A) Stadt Lichtenfels, Hochwasserschutzstelle, Stellungnahme vom 27.03.2024 im Rahmen von § 4 Abs. 1 BauGB

### **2.3 Beteiligung: Aufstellung vorhabensbezogener Bebauungsplan der Stadt Lichtenfels "RaiBa Bürgersolarpark Bohnberg"**

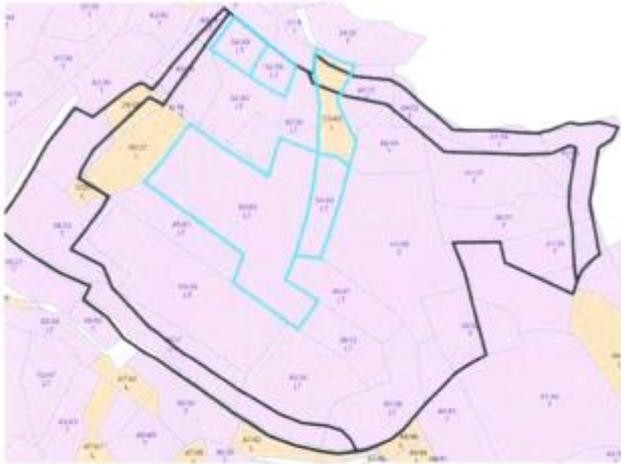
- Wasserschutzgebiete (§ 51 ff. WHG) und Heilquellenschutzgebiete (§ 53 WHG), sofern für die betreffende Schutzzone entgegenstehende Anordnungen gelten, und nicht eine Befreiungslage herbeigeführt werden kann
  - ⇒ Ein WSG liegt hier nicht vor.
- Böden mit sehr hoher Bedeutung für die natürlichen Bodenfunktionen gemäß § 2 Abs. 2 Nr. 1 BBodSchG.
  - ⇒ **Diese liegen hier teilweise vor (Grundwasserböden).**
- Landwirtschaftliche Böden überdurchschnittlicher Bonität
  - ⇒ **Diese liegen hier teilweise vor (Bodenschätzung > 43).**

Überdurchschnittlich hohe Bodenschätzungswerte (cyanfarben), PV-Fläche schwarz (Ausgleichsfläche getrennt dargestellt)

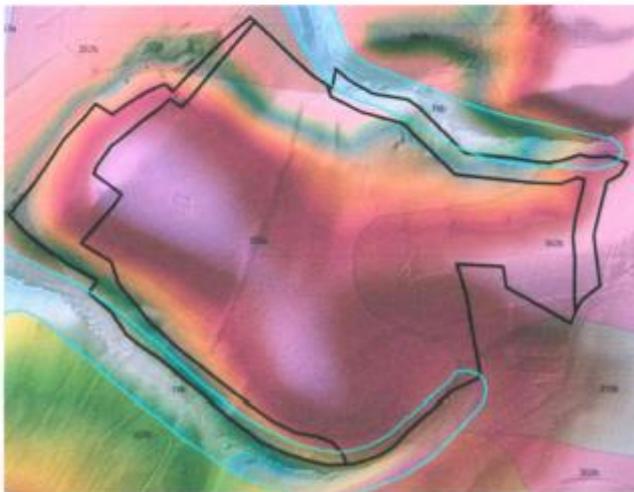
genannten Vollzugshinweise einen Durchschnittswert bei der Ackerzahl von 43 (hier anzuwenden, da fast ausschließlich Ackerflächen betroffen sind) und eine Grünlandzahl von 43. Im Plangebiet liegen teilweise **Böden mit regional überdurchschnittlich hohen Ackerzahlen** vor (siehe nachfolgenden Kartenausschnitt), die im Regelfall nach Nr. 1 der Anlage zum Schreiben 52b-U4521-2020/1-67 **Ausschlussflächen für PV-Anlagen** darstellen (vgl. auch [https://www.stmb.bayern.de/assets/stmi/buw/baurechtundtechnik/25\\_rundschreiben\\_freiflaechen-photovoltaik.pdf](https://www.stmb.bayern.de/assets/stmi/buw/baurechtundtechnik/25_rundschreiben_freiflaechen-photovoltaik.pdf)).

DGM1 mit sensiblen Grundwasserböden (cyanfarben) und ÜBK-Einheiten;

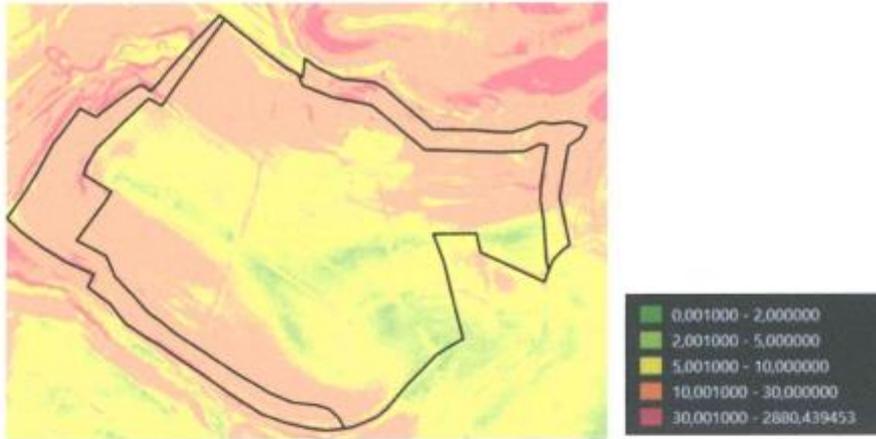
Das Vorhaben befindet sich im Bereich des Lias. Die Böden sind mit größtenteils tonig und vereinzelt mit Lößlehm überlagert. Staunässe tritt häufig auf. Im Norden und Süden liegen **sensible Grundwasserböden**. Der Standort neigt zu erhöhtem Oberflächenabfluss, was durch Bodenverdichtung und Überstellung mit Modulen verstärkt werden kann. Hinsichtlich der Hintergrundwerte ist der Standort der BAG 51 (Vollzugshilfe Hintergrundwerte) zuzuordnen. Bei landwirtschaftlichen Böden ist hier mit einer Überschreitung der Vorsorgewerte insbesondere für Chrom, Nickel und Zink zu rechnen.

Detaillierte Abflussberechnung mittels DGM1 (nach Shreve), im Hintergrund Sturzflut- und Neigungskarte

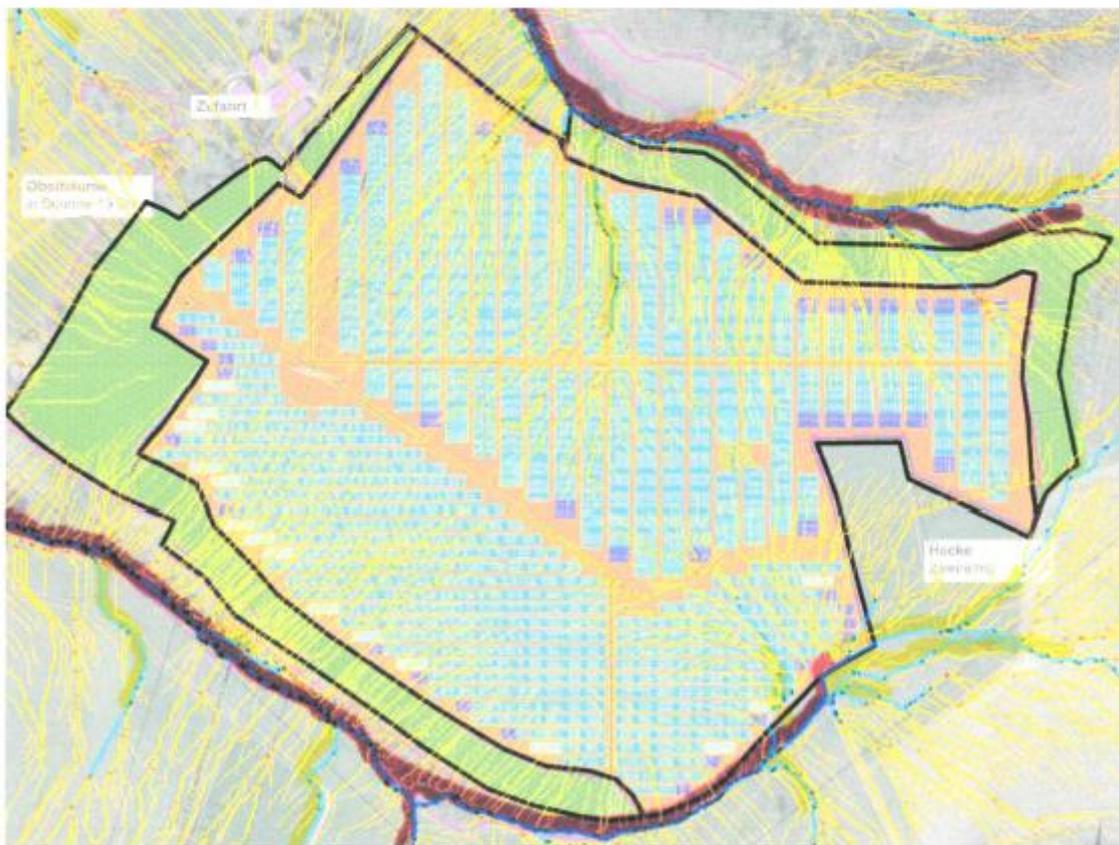
- Durch die standörtlichen Begebenheiten und den vorgesehenen Belegungsplan ist bei Starkregen mit erhöhtem Abfluss und Erosion zu rechnen. Die sehr starke Überstellung (s. Belegungsplan) lässt vermutlich infolge Licht- und Feuchtemangel unter den Modulen langfristig nur eine spärliche bis lückenhafte Vegetationsdecke zu. Die bodenkundliche Baubegleitung hat **abflussmindernde und abflussverteilende Maßnahmen** zu planen und durchzuführen. Diese sind anhand der oben eingefügten Kartenausschnitte v.a. in den **steileren Hangbereichen**, in **Rinnen und Mulden**, sowie anhand der **Sturzflutkarte** des LfU und des potentiellen Oberflächenabflusses zu planen. Eine Ortseinsicht zur Detailplanung ist durchzuführen. Die vorgesehenen Ausgleichsflächen sind prinzipiell geeignet für diese Maßnahmen, dürften aber nicht ausreichend sein (s. Belegungsplan mit potentielltem Oberflächenabfluss). Eventuell sind die Ausgleichsflächen entsprechend zu erweitern (v.a. in der Nähe zu den sensiblen Grundwasserböden).

- Sollten in den ersten 5 Jahren nach Inbetriebnahme bei Starkregen trotz der ergriffenen Maßnahmen Oberflächenabflüsse festgestellt werden, sind weitere abflussverzögernde Maßnahmen nachträglich durchzuführen.
